12. 短期対策内容の検討

■第三者からの意見

15. 第三者からの意見について

図 12-1-1 排水樋管ゲートと排水路開口部への対策

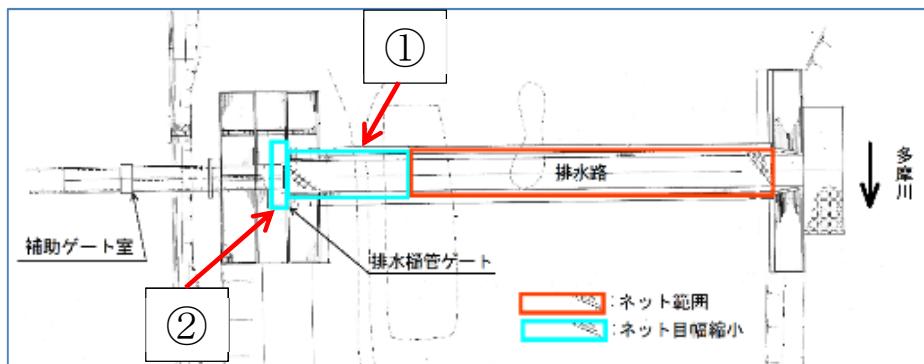
第三者の意見	意見を踏まえた川崎市の対応
(E) 電動化により、押し込み力が上がり、異物が挟まっても押し込めるようになるのではと考える。	異物が混入した場合、電動化を行うことにより、異物除去を行うための開閉動作の反復を容易に行うことが可能。また、電動化により、押し込み力が上がり、開閉動作不可につながる要因を低減することが可能と考え、電動化を進める。
(C) ポンプゲートなど他の対策案についても検討するべき。	中長期的な対策案の中で検討していく。
(C) ゲート近傍に対してネットの目幅を狭くすることは効率的と考える。 (A) 簡易的につけられるものを、台風前にだけ設置するということではよいのではと考える。 (E) 川から流入する土砂は防げないとしても、ゲートに近い部分の開口部をネットで覆ったり、密閉したりすれば、ゴミや草木のかけらなどは防げると考える。	ゲートに近い部分の開口部については、メッシュの細かいネットを設置する。

図 12-2-1 観測機器の設置イメージ

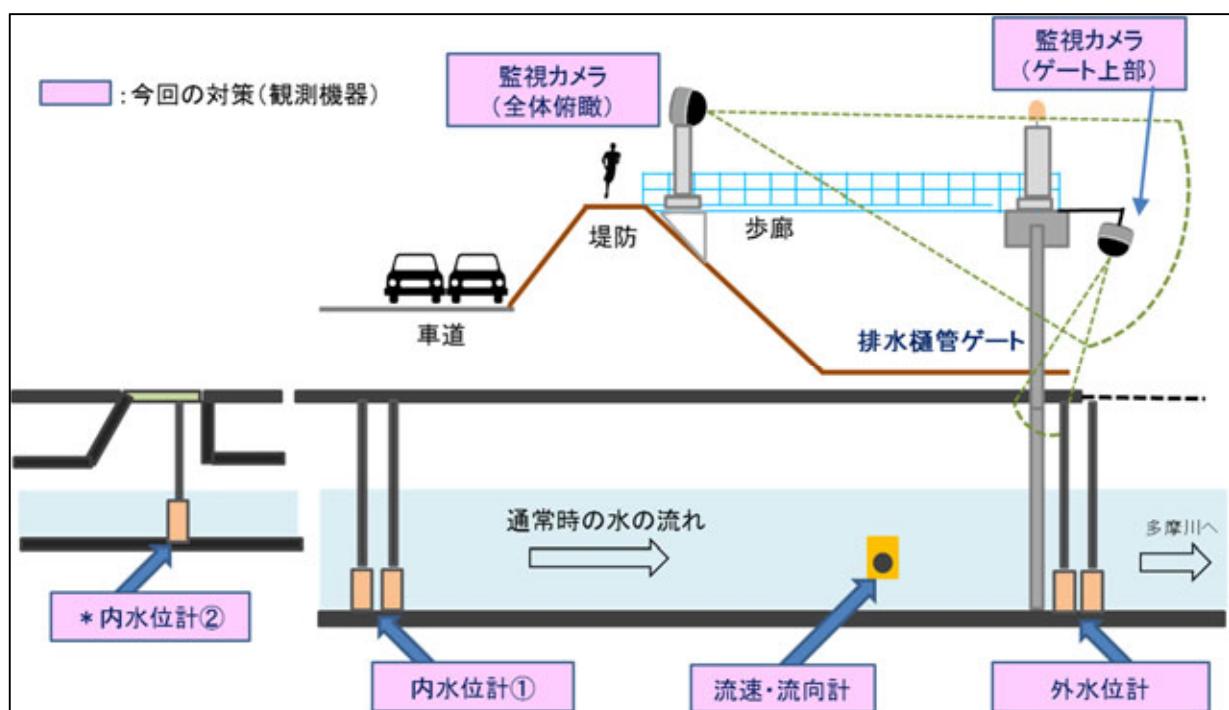
第三者的の意見	意見を踏まえた川崎市の対応
(C) マンホールアンテナは自己電源を持っているのが強み。投げ込み式水位計と比較して、価格、必要な機能、設置場所等を考慮して採用する機器を決めてはどうかと考える。 (C) 外水位は河川管理者とも情報共有するべき。	設置場所、用途、価格を考慮し、対策案に示した内容にて対策を実施する。 外水位の情報については河川管理者とも情報共有する。
(C) 安定した流れのところにつけることがよいのではと考える。 (D) 水位計は情報を蓄積していくことを見据えて、降雨で水位が変動しやすい場所に水位計を設置してはどうかと考える。 (C) 設置場所については、堆積の影響を考慮するとともに維持管理のしやすさを考慮するべき。 (D) カメラで状況はしっかりと把握することができるため、モニタリング強化の点で有効と考える。 (C) 赤外線カメラ等により夜でも監視できるようにすべき。 (C) カメラで水位標（夜でも目立つように）を撮影して、施設監視とともに水位を計測できるようにすべき。	維持管理のしやすさを考慮し、適切に測定を行える場所に設置することとし、対策案に示した内容にて対策を実施する。
(A) 流向の計測であれば、高さは中央付近に設置することがよいと考える。 (D) いざというときに計測できないリスクはあるので、その場合の対応を検討しておくべき。	対策案に示した内容にて、夜間でも確認できるような設備設置とする。
(E) 水位情報等をゲート操作に使用するとすれば、遠隔地への情報伝達体制及び施設が必要と考える。	対策案に示した通り、通信設備を確保し、複数施設で隨時水位情報等を把握できるようにする。
(D) ゴミなどによる影響もあるため、メンテナンスは必要となると考える。 (A) 長期間メンテナンスすることも考慮すべき。	観測機器の設置は、ゲート開閉の判断等に必要な箇所に設置を行い、適切な維持管理を行っていく。

図 12-3-1 遠方制御化のイメージ

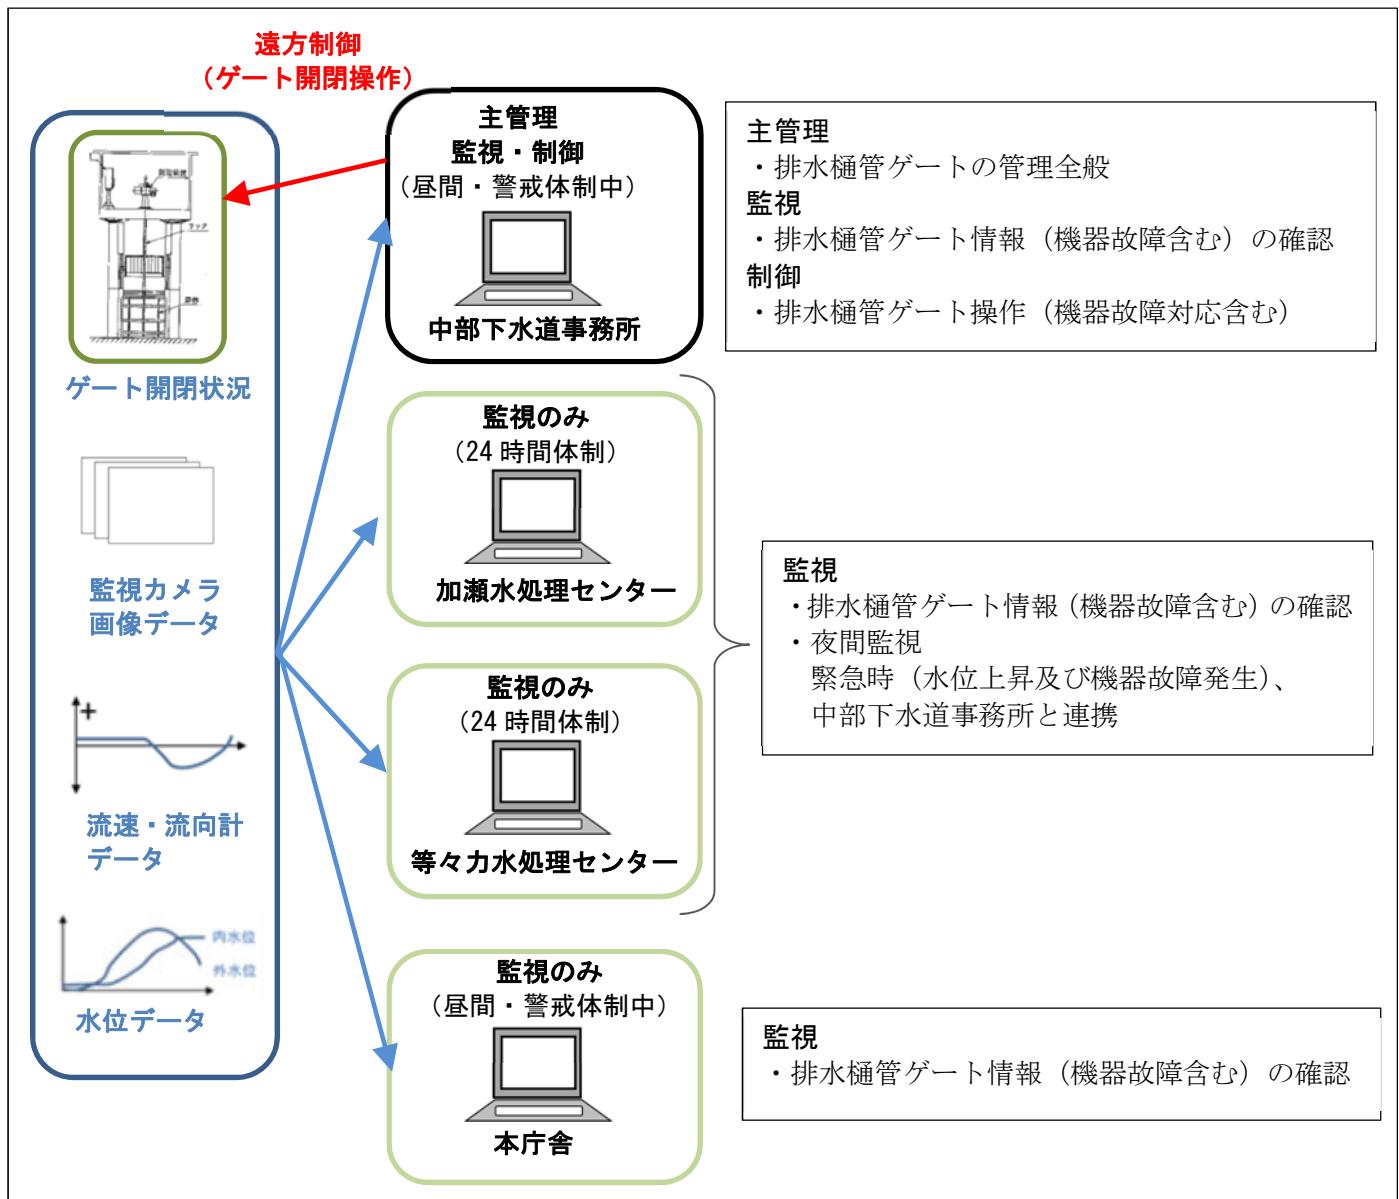
第三者的の意見	意見を踏まえた川崎市の対応
(D)作業員を危険にさらさずに操作できるため有効であると考える。停電時等の代替手段を検討しておくべき。 (A)遠隔操作も有用であると思うが、停電のことも踏まえると人力でも対応できるようにしておくべき。 (D)ポータブル式開閉補助器具のように燃料を動力として手動ハンドルを回転させる機械も活用できると考える。 (C)フェールセーフ的にも、複数箇所から操作できるようにしておいた方が良いと考える。	遠隔操作化は実施する一方、人力でも動かせるようにする。 人力の場合の対応として、現有するポータブル式開閉補助器具を活用する。 複数箇所からの遠隔操作は、誤操作のリスクもあることから、今後の検討課題とする。

図 12-5-1 排水ポンプ車作業イメージ

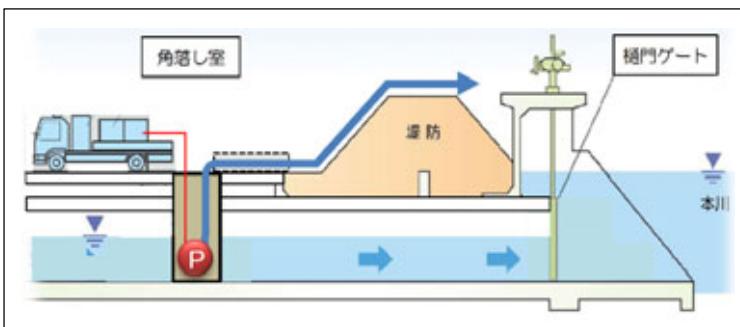
第三者の意見	意見を踏まえた川崎市の対応
(C)今後の浸水対策のスケジュールを示しつつ、即効性のある対策としてポンプ車の導入を行うということであれば良いと考える。 (E)トータルコストも考えておくべき。	内水排除ができる暫定的な対策としてポンプ車の導入を行いつつ、中長期的対策の進捗状況やポンプ車の活用状況を踏まえて、更新時の対応を検討していく。
(D)ポンプ車の導入台数は、他の都市と比較しても多いと考える。 (D)災害の真っただ中では、現地に急行できない状況もあると思われるため、溢水が発生するおそれがある場合は早めに動いておく必要があると考える。 (A)限られた台数や人員で合理的に行っていくことを運用していくしかないと考える。 (B)揚程のことも踏まえてオペレーションのシミュレーションも行っておくべき。 (D)職員の安全確保も検討しておくべき。 (D)河川水位が高くなった時の対応など河川管理者とは運用面の調整をすべき。 (C)国や周辺自治体と連携して、ポンプ車を相互に融通しあうことを考えていくべき。	確実な運用が図られるよう、ポンプ車の揚程を踏まえた配備検討や職員の安全確保の視点も含めた運用マニュアルを、令和2年5月末までに策定する。 また、運用にあたっての河川管理者との調整を進める。 国や周辺自治体とのポンプ車の融通についても検討を行う。

図 12-6-27 操作手順比較
(山王排水樋管)

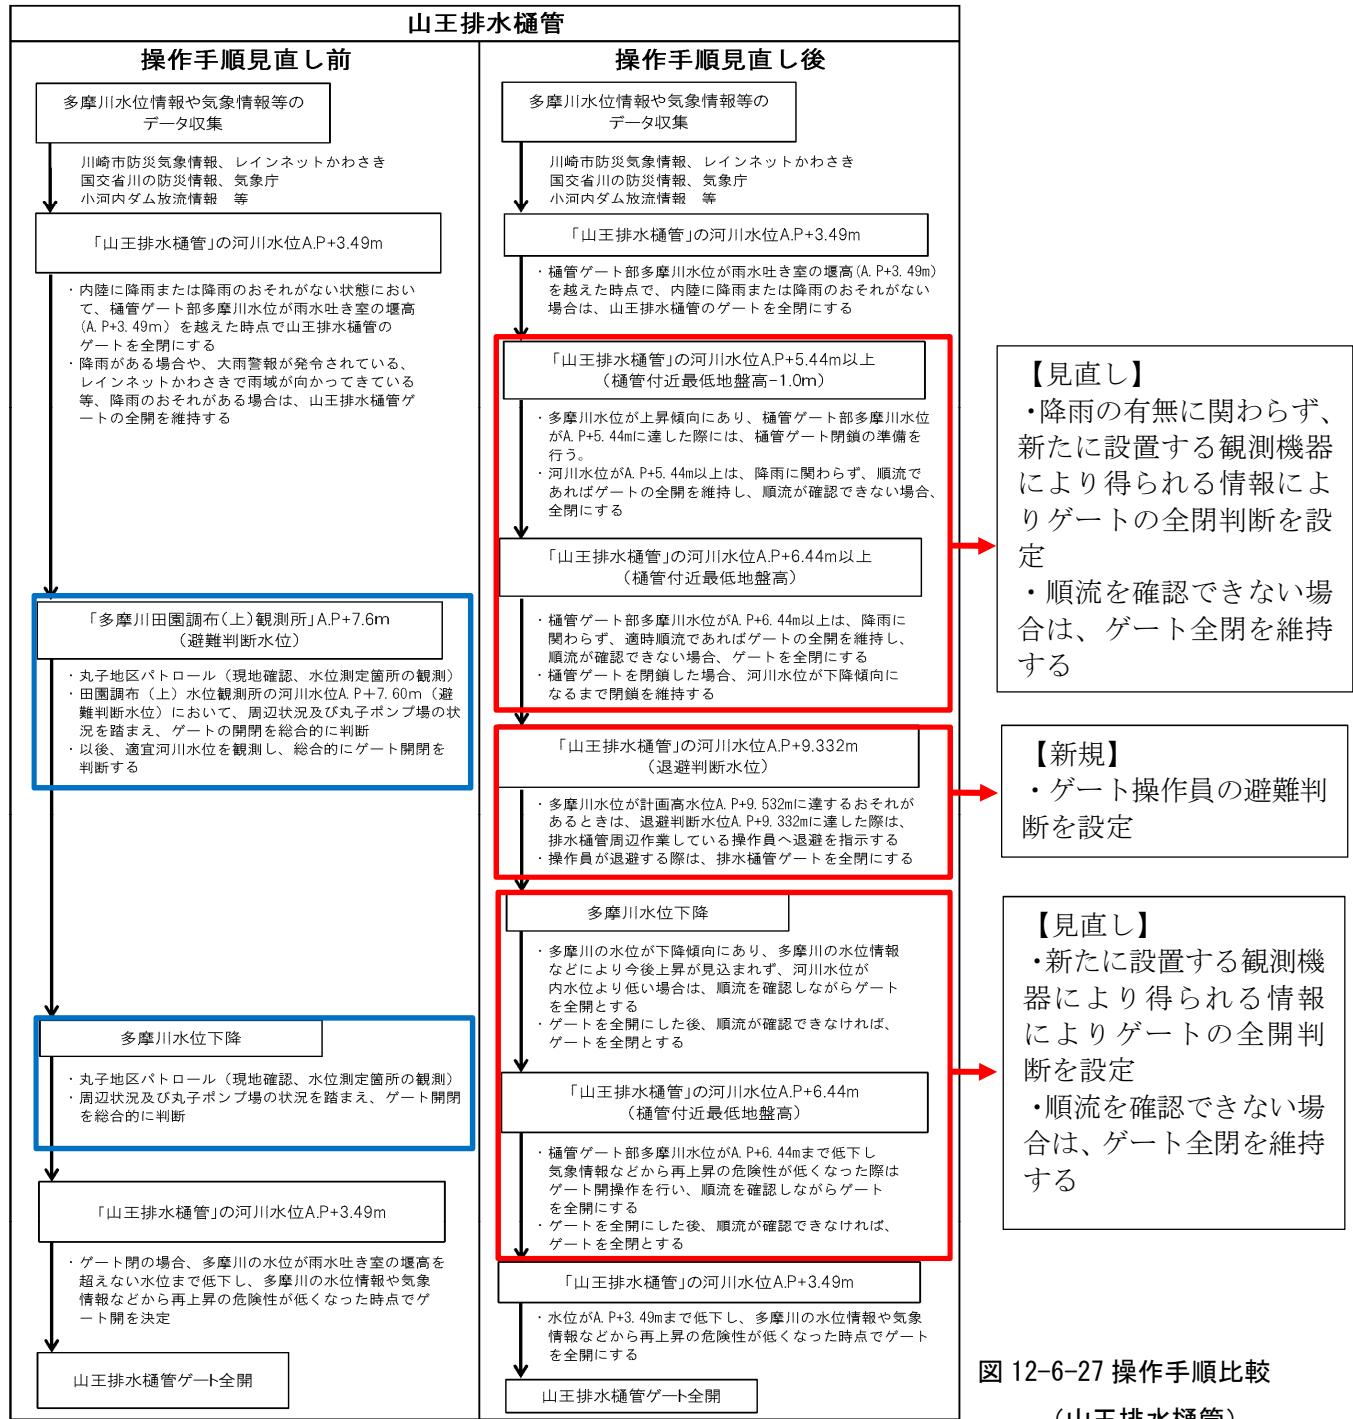
第三者の意見	意見を踏まえた川崎市の対応
(C)閉める判断については、良いのではないかと考える。ゲートを開ける判断については、現在の最低地盤高を河川水位が下回った時とすることが適切なのか、疑問がある。 (D)逆流防止を図るための手順に見直すべき。 (A)逆流と順流を見ながら操作判断をしていくという、見直し操作手順案で問題ないのではないかと考える。河川水の逆流は泥の被害が生じるため、泥による被害を考慮しゲートを閉めて内水氾濫が発生してしまうことはやむを得ないのではないかと考える。 (E)概ね良いと考える。樋管周辺地域の方に、ゲートの開閉状況や水位情報等の浸水が発生する危険性を周知すべき。 (D)機器が導入するまでの暫定的な処置については、発生しうるイベントに対しこの操作手順に沿った運用を行うなどの結果が見込まれるか、想定しておくべき。	ゲートを閉める判断は、見直し案どおりとする。 山王、諏訪、二子排水樋管におけるゲートを開く判断は、河川水位が下降傾向で今後水位上昇が見込まれない場合、順流を確認しながらゲートを開くよう見直し案を修正する。 ゲートの開閉状況や水位情報については、住民の方への周知方法について検討する。 ゲート操作を行った場合に、降雨状況に応じて生じる事象について、想定を行う。
(E)閉鎖までに時間がかかるのであれば、閉鎖を完了させる時間から準備に必要な時間を逆算して閉鎖判断を行うことが必要と考える。	遠隔操作化することで、迅速なゲート操作を行う。
(D)今回操作手順を見直したとしても、今後の気候変動の影響や観測機器などの科学技術の進歩を踏まえつつ、操作手順は柔軟に対応させていくべき。 (C)操作手順を作つて、運用して、検証して、見直しを図り、より適切なものとしていくことを考えていくべき。 (C)多摩川の上流側の水位変動を把握しておく方がよい、上流の水位変動は流下時間遅れを持って下流でも概ね同じ挙動になるのではないかと考える。	新技術の動向や気候変動の状況を踏まえ、ゲート操作の運用を適宜確認していく。
